SI-MA-48

Transistoren BC 337 in CD-Musikautomaten

Transistors BC 337 in CD jukeboxes

SCC 40315 Transistor T1-T4 / T10-T14 / T16 / T17 / T30

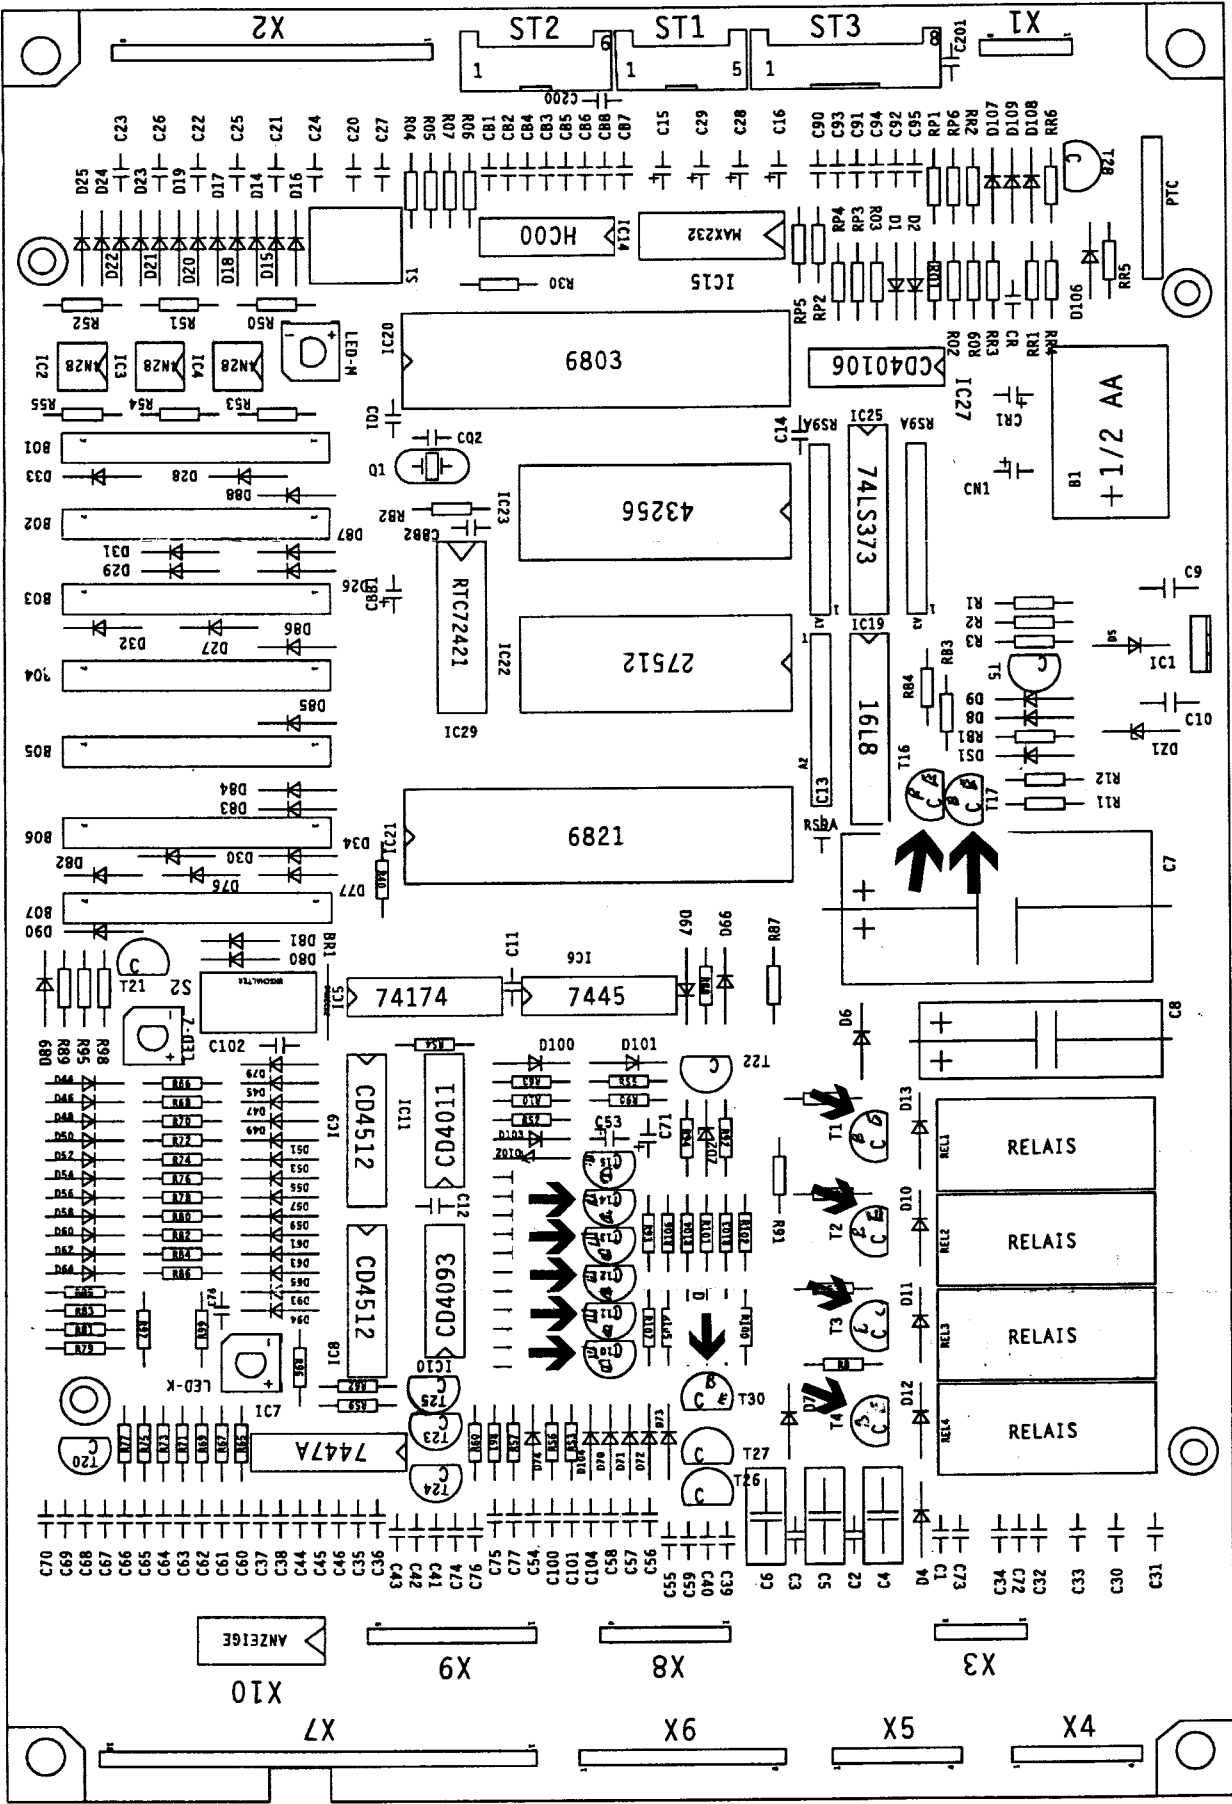
Falls ein solches Fehlersymptom auftritt, empfehlen wir, die Transistoren in der SCC-Steuerung sowie auf dem Opto-Koppler-Interface und dem EMP-Interface auszutauschen. Anbei die Bauteillage der Transistoren auf den einzelnen Platinen.

If any of the above faults is observed we recommend to exchange all transistors BC 337 in the SCC control, the opto coupler interface and the EMP interface, enclosed diagrams showing the transistor locations.

not 717

2N2222 (pin reverse) BC-537
2N3904
